Piano Urbanistico Comunale AMALFI 2018 (PUC)

PUC 2050 secondo Gennaro Di Lieto

Prot. n. 0010224 del 27-07-2018

Allego una planimetria con indicazioni orientative delle mie proposte

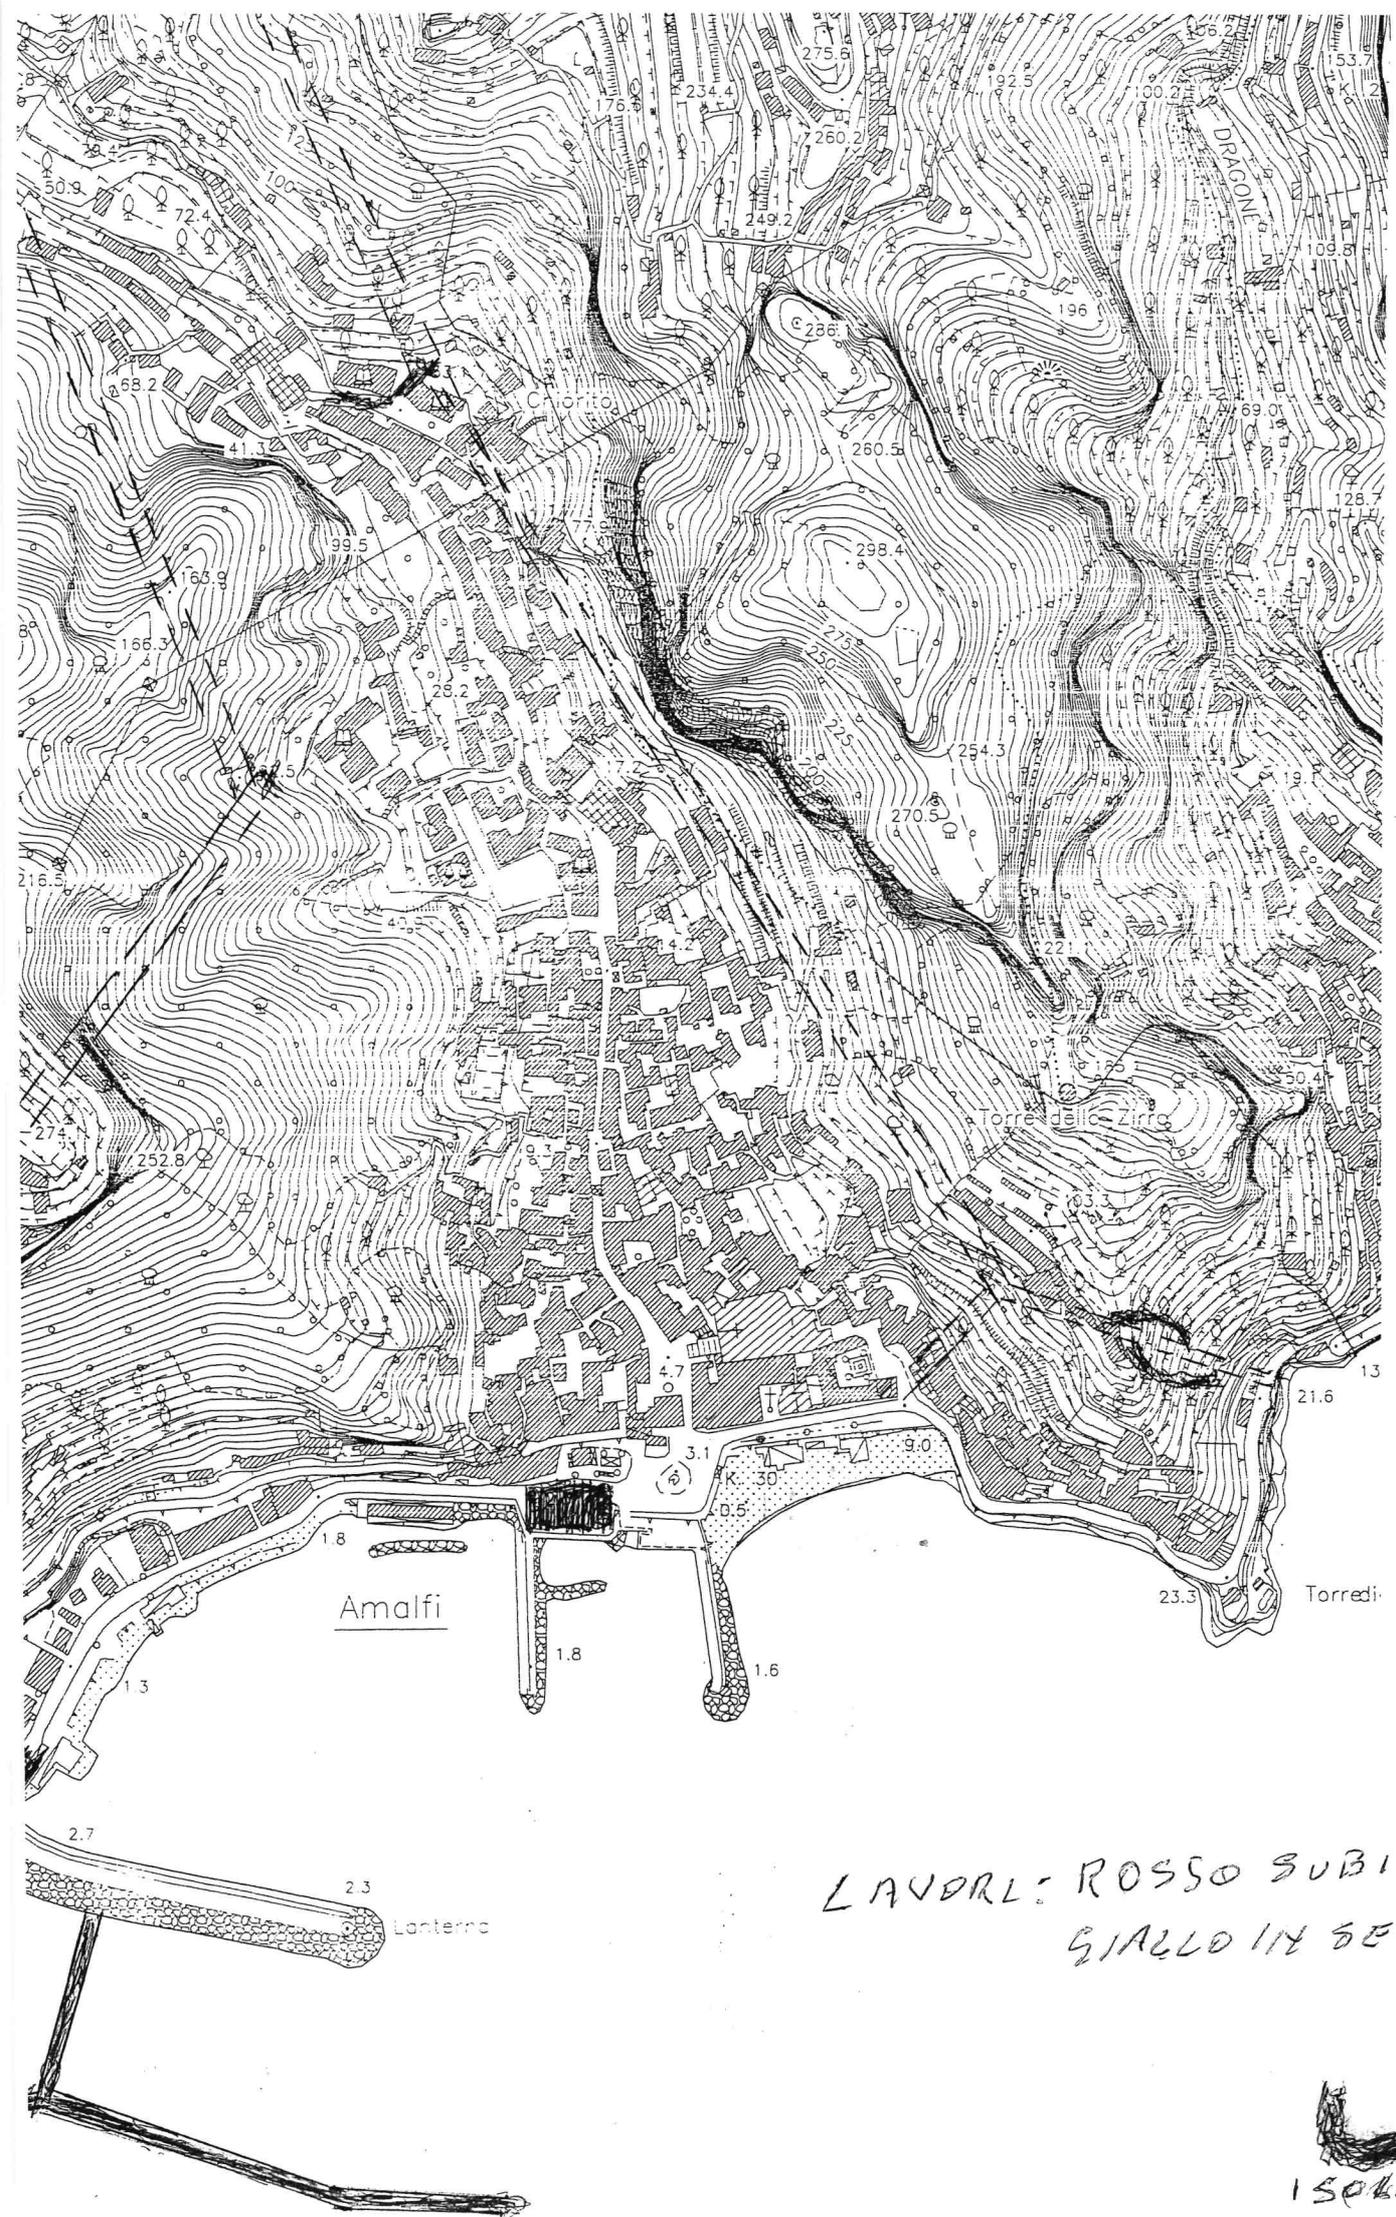
LAVORI: ROSSO SUBITO
GIALLO IN SEQUITO
